泊発電所3号炉 設置許可基準規則等への適合状況について

第9条（溢水による損傷の防止等）

（審査会合における指摘事項回答）

令和5年5月25日
北海道電力株式会社

図1 地震時の隔離操作時におけるアクセス通路 (例)
(③飲料水系統の隔離操作対象弁までの移動ルートを抜粋)

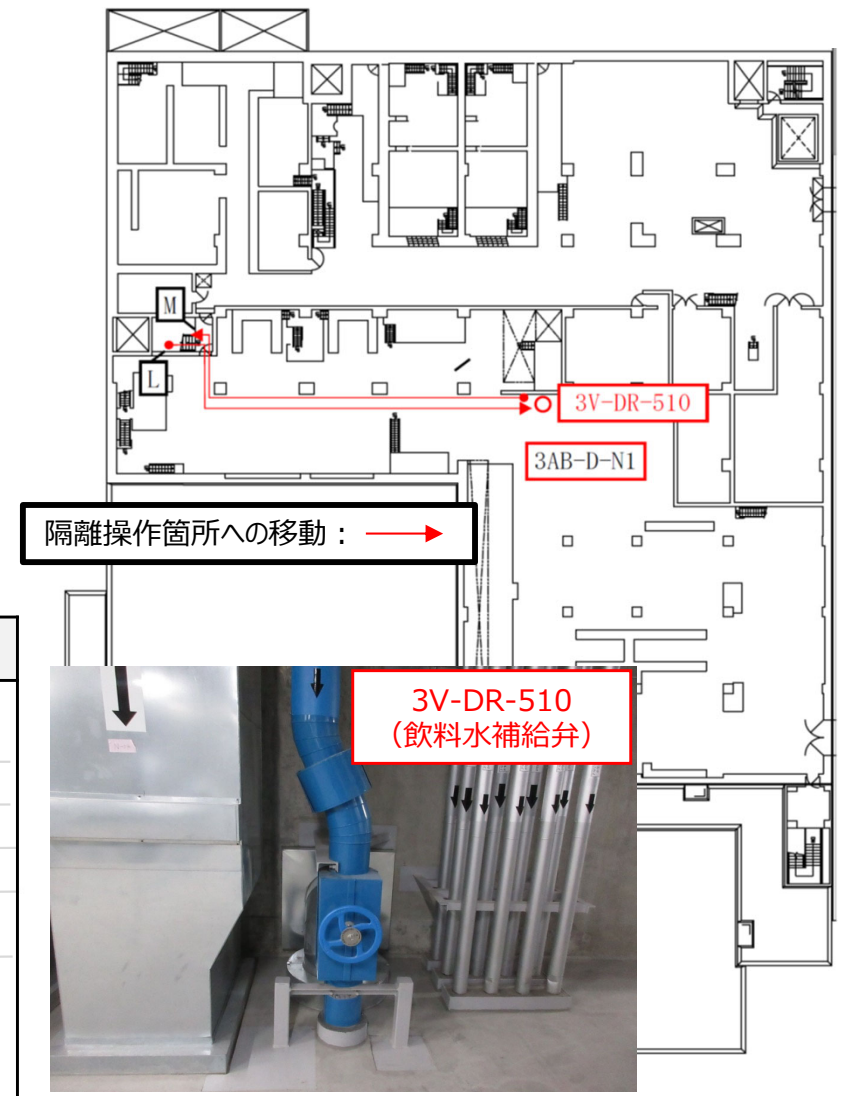
地震起因の溢水量評価における漏えい停止の時間設定について、運転員が漏えいを検知し、手動操作により漏えいを停止するまでの時間を保守的に設定するとしている。そのため、隔離対象とする機器を整理した上で、内部溢水影響評価ガイドに示されている「運転員が現場パトロールにて漏えい箇所を特定し、隔離操作を実施する場合には、現場への移動時間、漏えい箇所特定に要する時間及び隔離操作時間を適切に考慮し」の各時間の設定根拠を説明すること。

- 運転員による手動操作により漏えい停止するまでの時間は、以下の保守性を考慮し設定している。
 - ✓ 地震発生後、隔離操作開始までの時間余裕として10分を設定。
 - ✓ 現場への移動時間：溢水が滞留しないエリアであっても全エリアに10cmの溢水水位を想定し、水深10cmにおける歩行速度を用いて移動時間を算出。
 - ✓ 漏えい箇所の特定に要する時間：電気建屋及び出入管理建屋内の隔離対象系統が設置されるエリアを網羅的に確認するための巡視ルートを設定し、エリア全域のパトロールに要する時間を算出。また、溢水が滞留しないエリアであっても全エリアに10cmの溢水水位を想定し、水深10cmにおける歩行速度を用いて移動時間を算出。
 - ✓ 隔離操作時間：現場にて隔離操作に要する時間を実測し、実測定時間に対して保守性を考慮した時間を設定。
- 運転員の手動隔離操作による隔離完了までの時間を次頁の表2に示す。

図2 大型屋外タンクの配置図

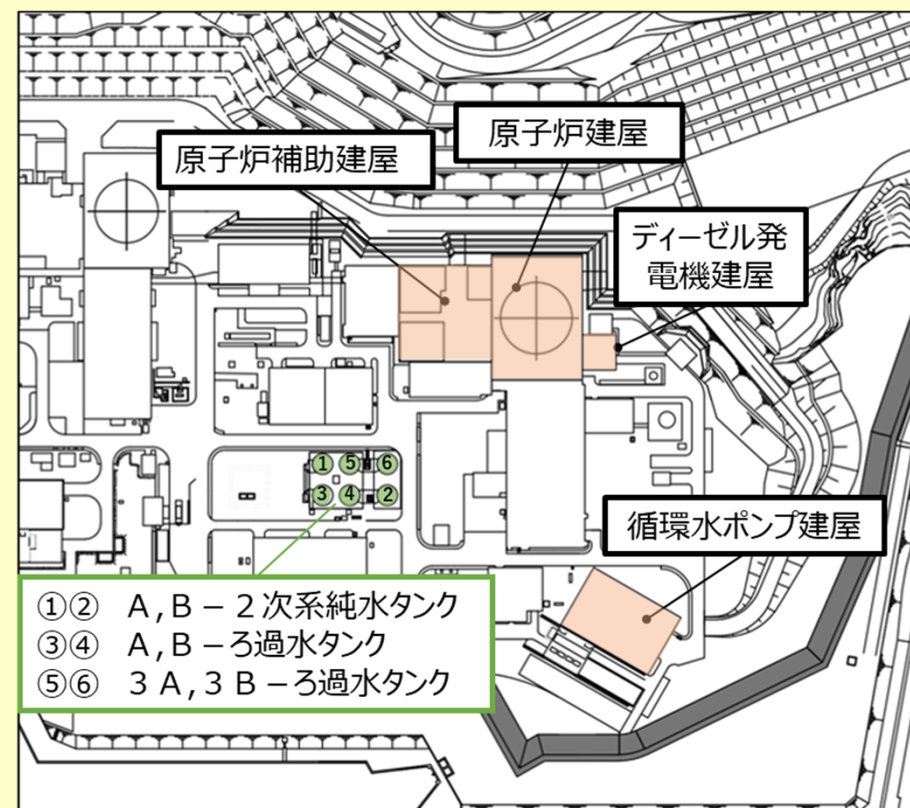
屋外タンクの耐震性について、タンク本体は基準地震動に対して耐震性を確保するものの、接続配管については耐震性を確保しない方針で検討することとしており、これは、泊3号炉の特徴的な設計であることから、当該設計を採用した理由も含めて今後、評価結果を説明すること。

- 当該設計を採用した理由について
 - ・容量が1,000m³を超える大型の屋外タンク6基については、防護対象設備が設置される原子炉建屋及び原子炉補助建屋に近接しているため、地震によりタンク本体が損壊した場合、タンク保有水量が瞬時に敷地に流出し、局所的な水位上昇により防護対象設備が設置される建屋に溢水が流入するおそれがある。
 - ・以上を踏まえ、大型タンクの本体は基準地震動に対する耐震性を確保している。

- 屋外タンクからの溢水評価条件
 - ・タンク接続配管については、基準地震動に対する耐震性確保が困難であることから、地震による完全全周破断を想定し、タンク保有水量全量の溢水を考慮している。
 - ・タンク接続配管からの溢水は、タンクの水頭に応じて流出流量が低下するものとして評価しており、過渡的な水位変化を考慮しても、屋外タンクからの溢水が防護対象設備が設置される建屋に流入しないことを確認している。（女川2号炉と同様）
 - ・評価結果を次頁に示す。
